## **Detaljplan för del av fastigheterna Ersmark 6:37 och Ersmark 21:1 inom Ersmark i Umeå kommun, Västerbottens län**

Nedan görs en sammanfattning av inkomna synpunkter under granskningen, vilka kan begäras ut i sin helhet.

Bild 2. T-vändning

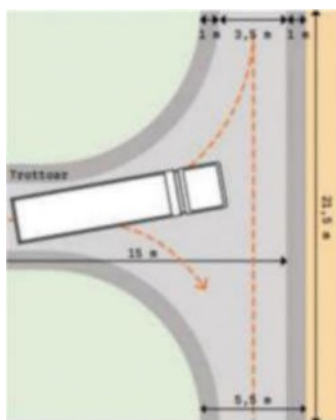
Om sophämtning ska ske inne på fastighet måste det finnas genomfart eller vändmöjlighet för sopbilen. Vändplan ska ha en diameter på minst 18 meter. Alternativ till detta kan vara en vändplats eller en trevägskorsning som möjliggör en T-vändning. Se bild 2 T-vändning och bild 3 vändplan. Se Vakins anvisningar för detaljerade krav.

Planbeskrivningen har kompletterats med en beskrivning kring det alternativ som kommunen förordar. Kommunen förordar att sophämtning primärt sker invid varje avstyckad fastighet. Gatan inom planområdet har karaktären av skaftgata och avslutas med vändplan i slutet av varje skaft. Dimensionen för vändplanen bedöms uppfylla VAKINS anvisningar och därmed vara tillräcklig för exempelvis sopbil att vända på.

Figur 4. Avstånd mellan länsväg och område för planerad bebyggelse

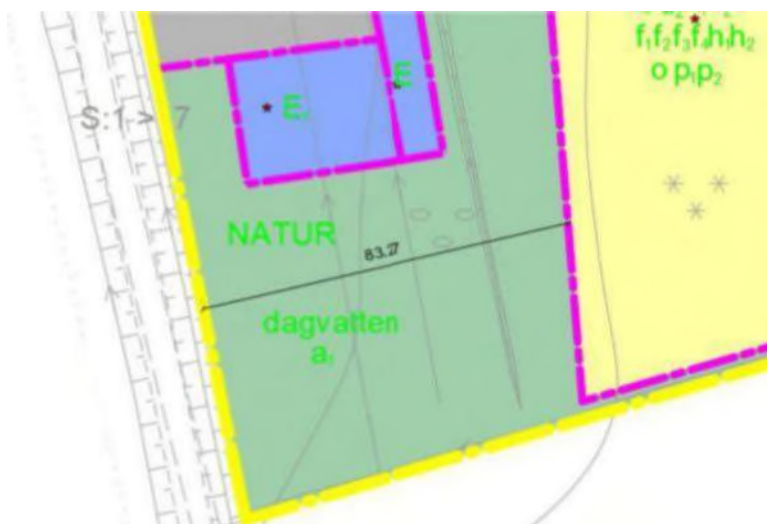
Jag tycker att område närmast väg 364 inte ska få bebyggas utan att behålla detta till grönområde, då det ger lite skydd från den bullriga och trafikerade vägen.

Ny bebyggelse planeras att uppföras cirka 85–90 meter från länsvägen, detta med hänsyn till markens beskaffenhet (torv), att tillräcklig yta, ca 7200 kvadratmeter ska finnas för att kunna omhänderta dagvatten samt för att nytillkomna bostäder ska klara buller från länsvägen. Grönytorna som undantas planläggning ges markanvändningen **[NATUR]** och omfattar cirka 7200 kvadratmeter. Planområdets totala areal avser cirka 90 000 kvadratmeter.

Figur 5. Planområdet med underliggande geologisk kartering avseende jordarter. Kartering bygger på egen bearbetning av Lantmäteriets karta: Min karta, med data från Sveriges Geologiska Undersökning. Ljusblått = Morän, brunt = torv, gul/beige = lera/silt

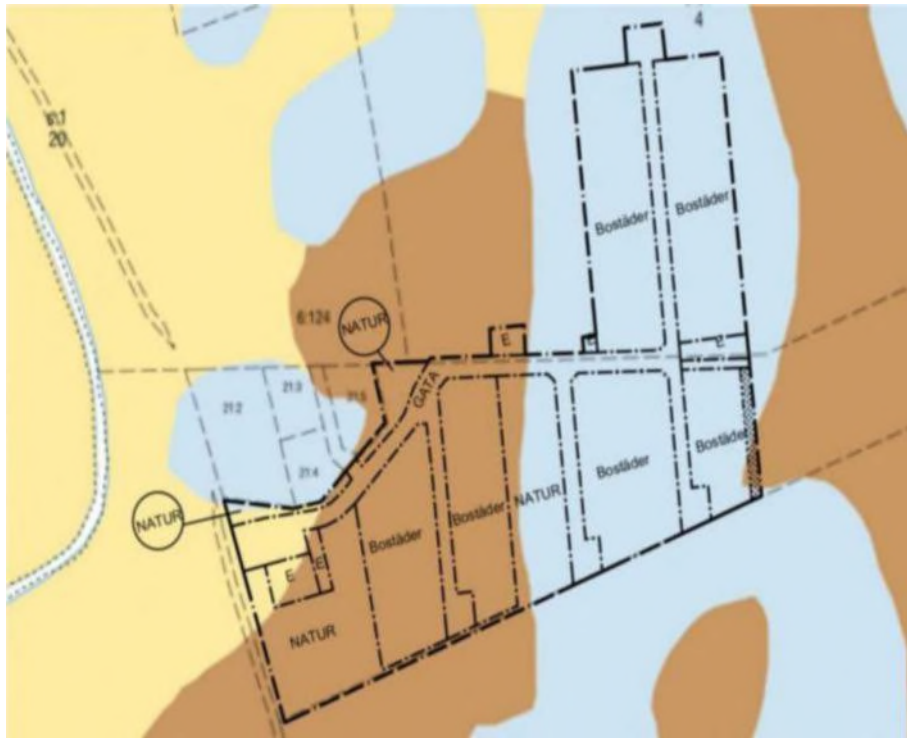
I Miljö och hälsoskyddsnämndens yttrande står att läsa ”Som tidigare framförts är det olämpligt att bebygga torvmark. Exploatering av torvmark riskerar att minska markens vattenreglerande och vattenrenande förmågan samt leda till ökade koldioxidutsläpp. Det kan även vara mer tekniskt komplicerat att åstadkomma en hållbar och säker bebyggd miljö på torvmark. Det är framför allt bostäder och byggnader inom planområdets mer låglänta partier (Tallbacken) som bör undvikas.

Utifrån detta så bör byggnationer på det nedersta området, dvs. 8 tomter, och som benämns som Tallbacken, i första hand undvikas helt. I andra hand bör antalet tomter på området Tallbacken, hållas nere till max 3 hus per område, och som högst 1½ plans villor för att bibehålla landsbygdskänslan. Dock går man i så fall emot Miljö och hälsoskyddsnämndens rekommendation med att byggnationer bör undvikas.

Det föreligger inget generellt förbud mot att bebygga torvmark. Umeå kommun har inte heller några lokala riktlinjer för bebyggelse på denna typ av mark, varpå en lämplighetsprövning måste göras i varje enskilt fall. I detaljplan för del av Ersmark 6:37 och del av Ersmark 21:1 bedöms det krävas urgrävning av ytliga torvlager och förstärkningsåtgärder av underliggande lösa sediment för samtliga tomter innan byggnation kan påbörjas.

Inför grundläggning av byggnader bör objektspecifika geotekniska undersökningar utföras genom borrhning och sondering med kontroll av sättningsegenskaper i underliggande sediment och grundläggning i geoteknisk kategori 2 (GK2). Förstärkningsåtgärder så som exempelvis urgrävning, förbelastning med överlast, kompensationsgrundläggning och/eller pålning kan vara lämpliga men skall bedömas och dimensioneras objektspecifikt, se mer i *PM Geoteknik*.
